# 总平面图

### 修改内容:

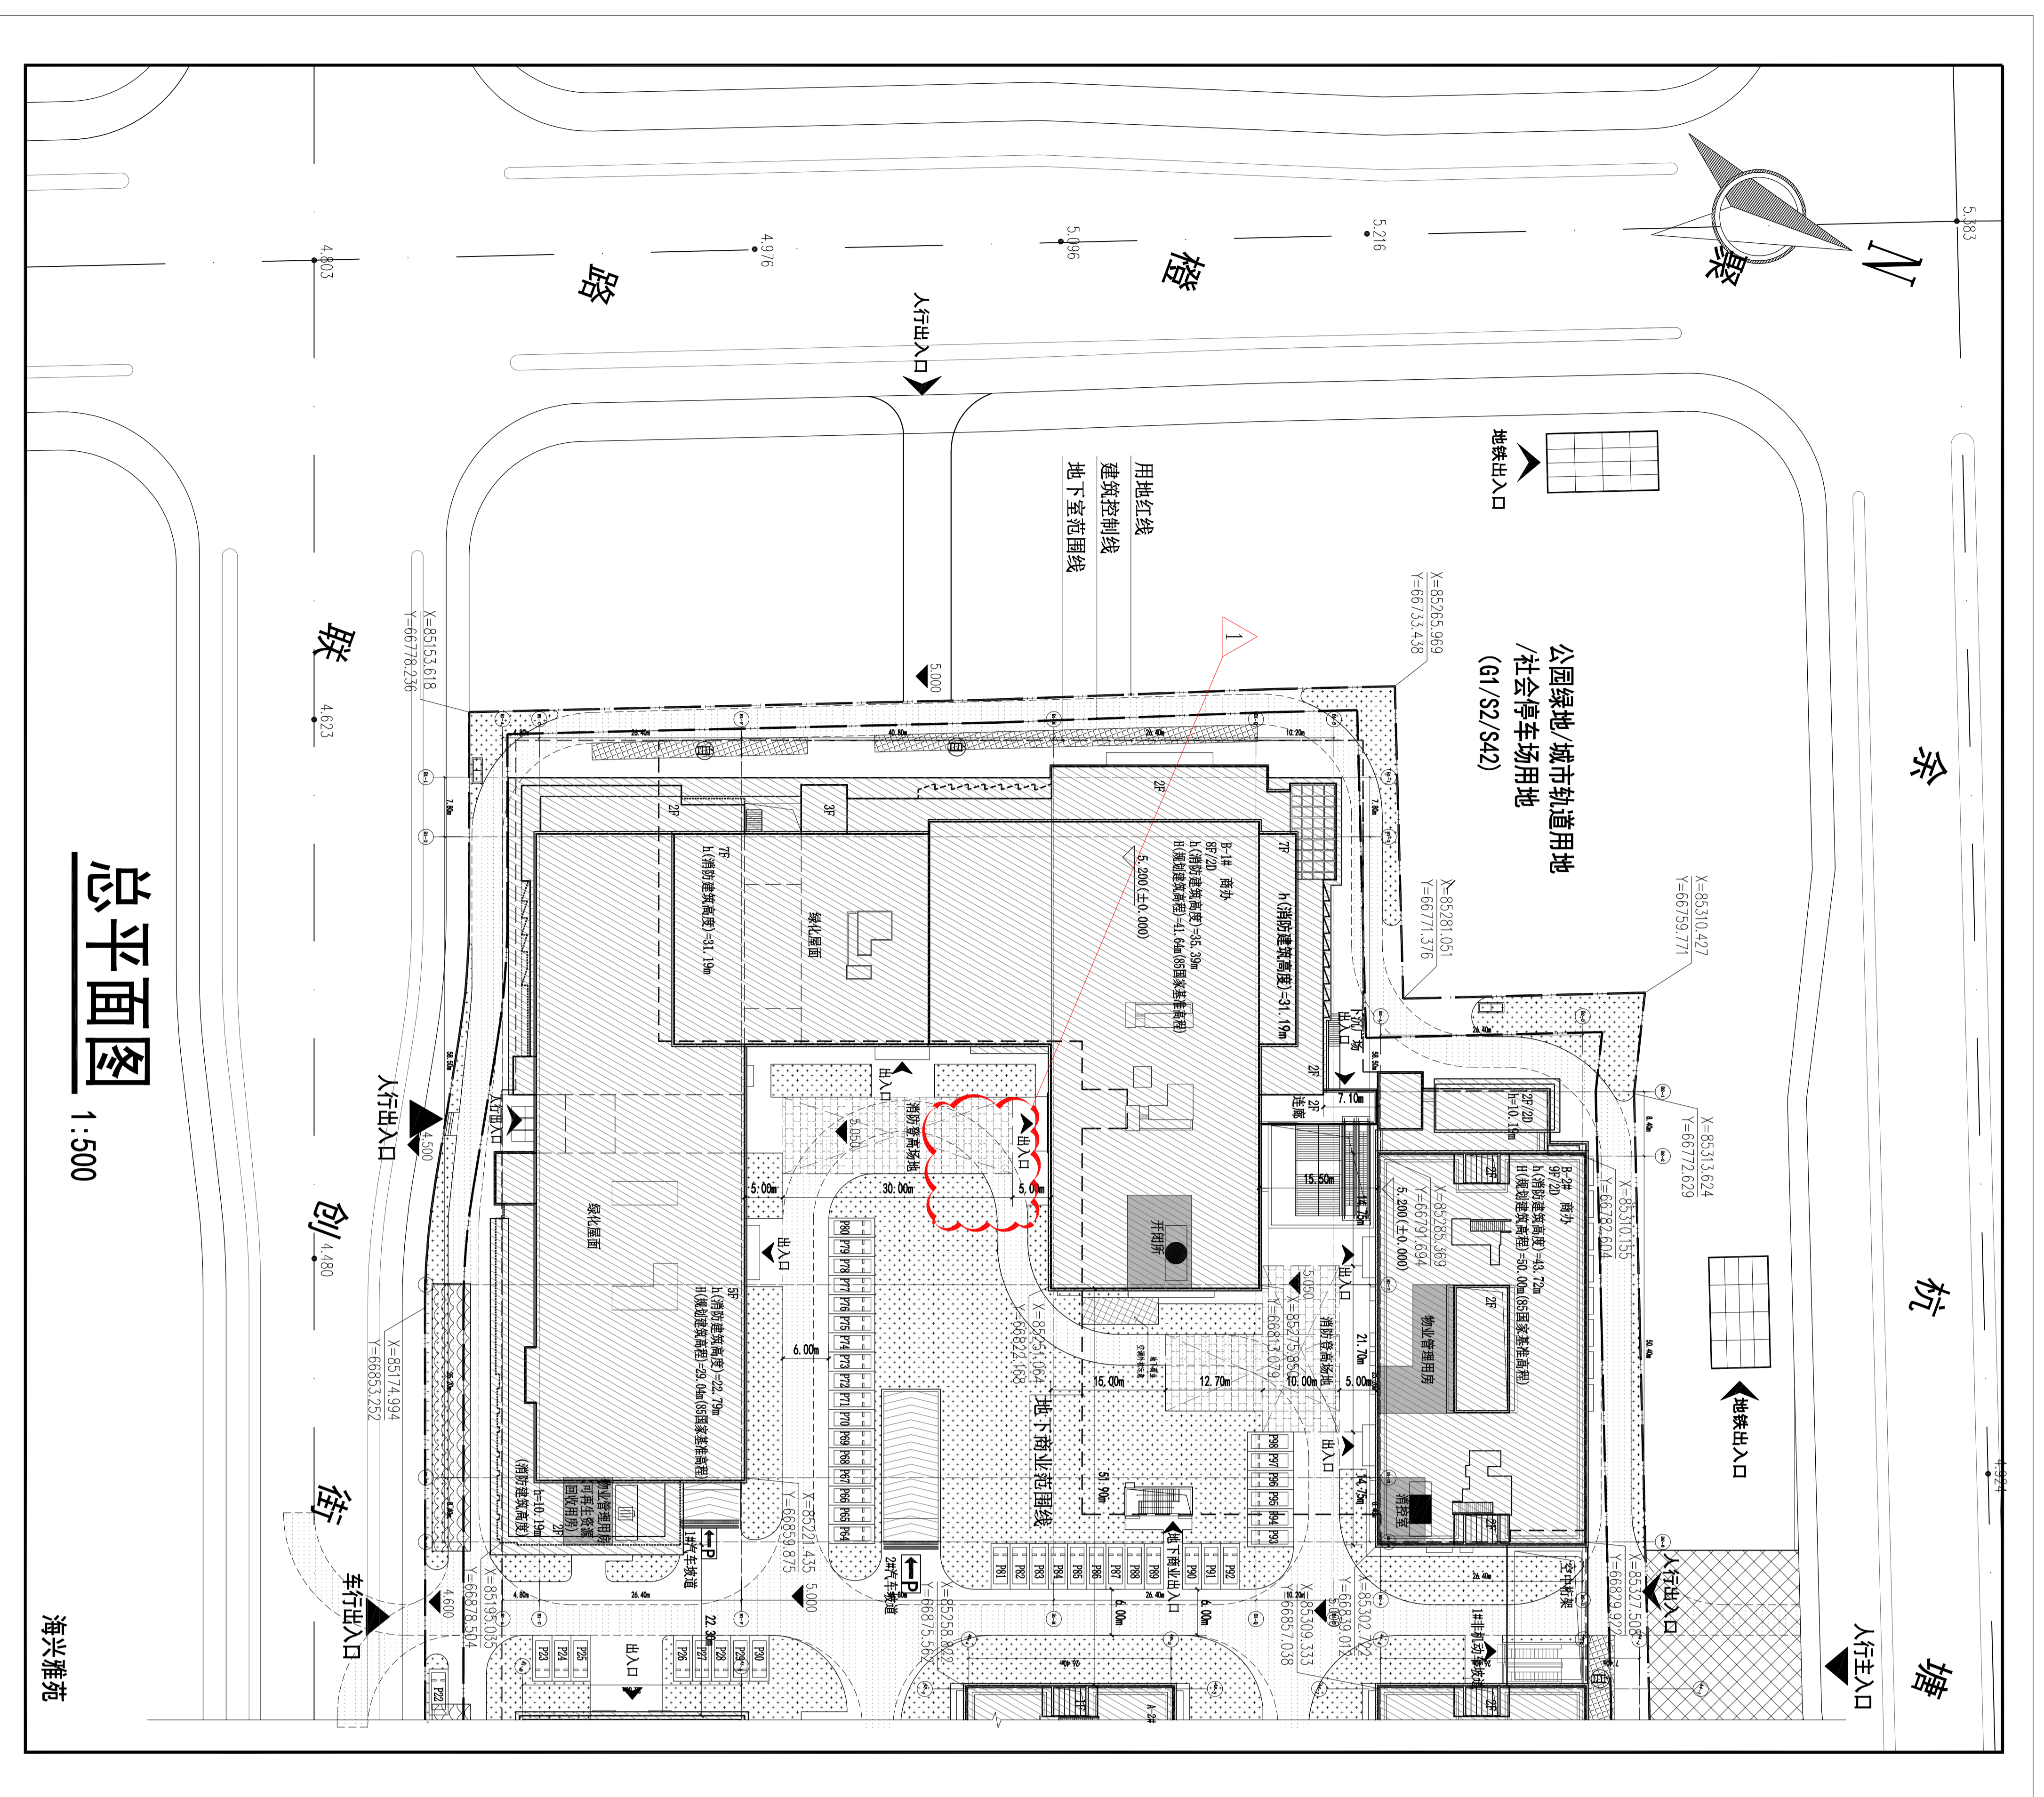
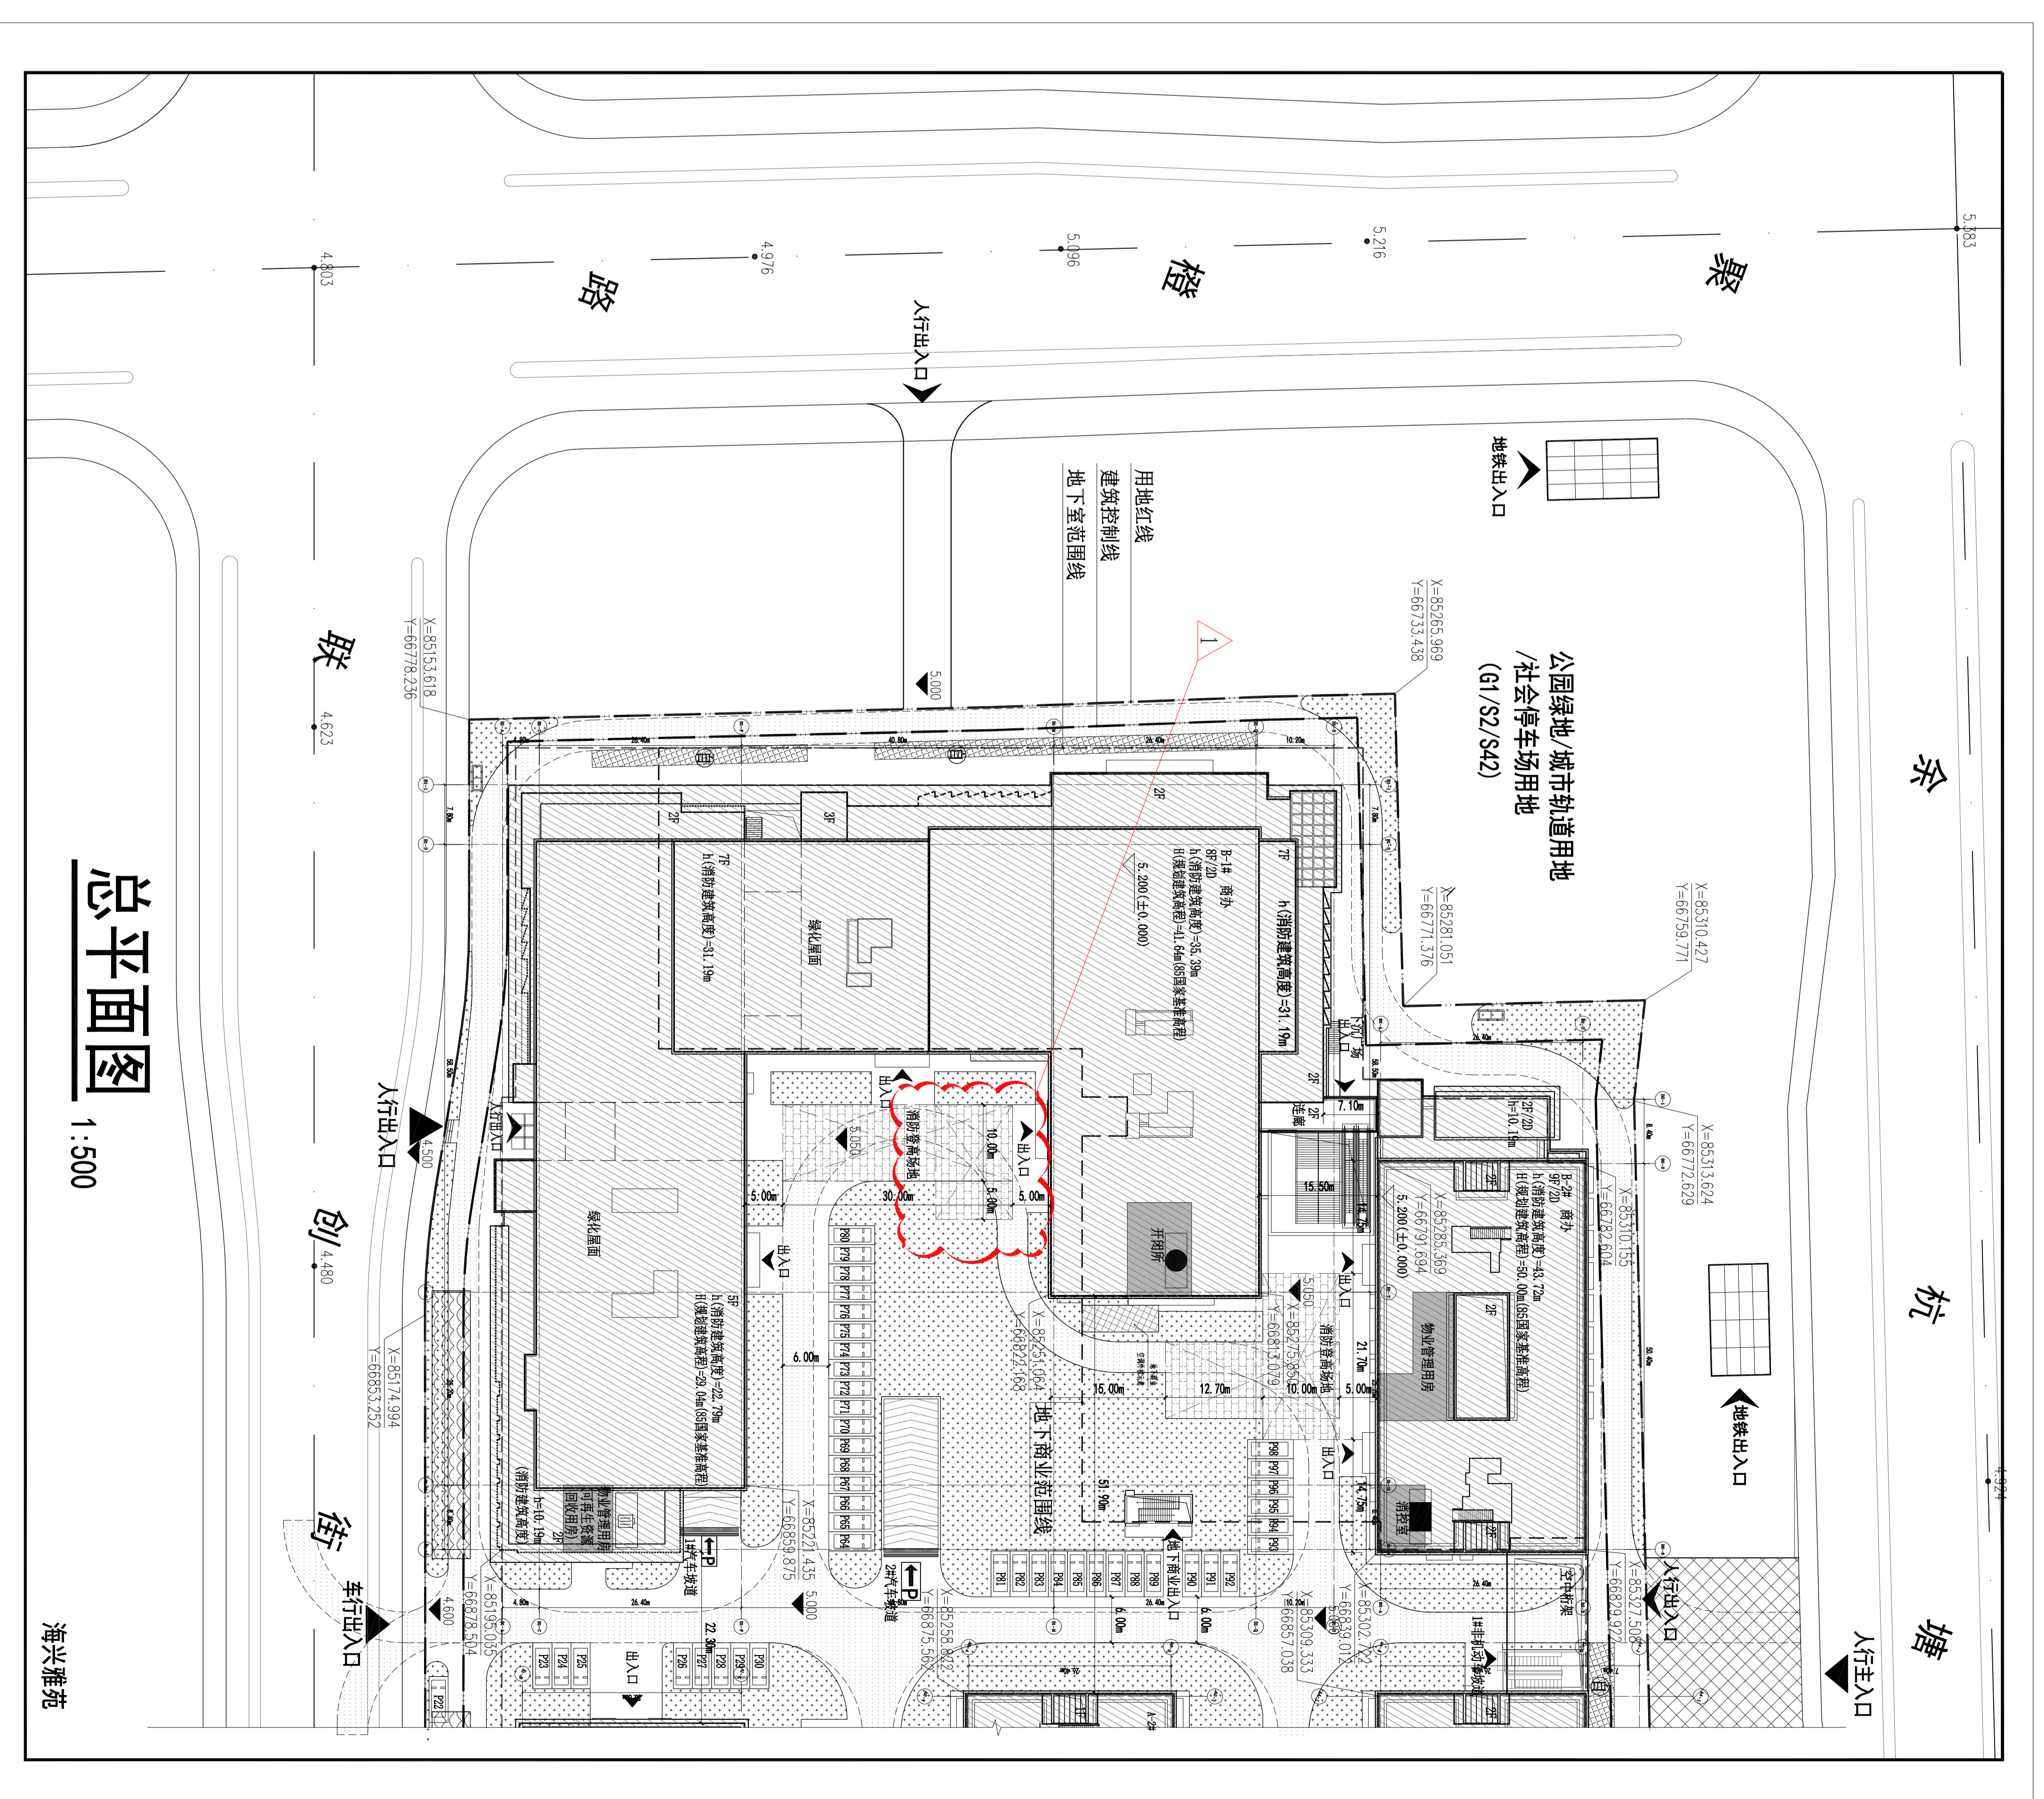
- 1、总图B-1#楼M轴南侧加大登高场地尺寸。
- 2、相应减少绿地面积18.4平方米，绿地率调整为20%。
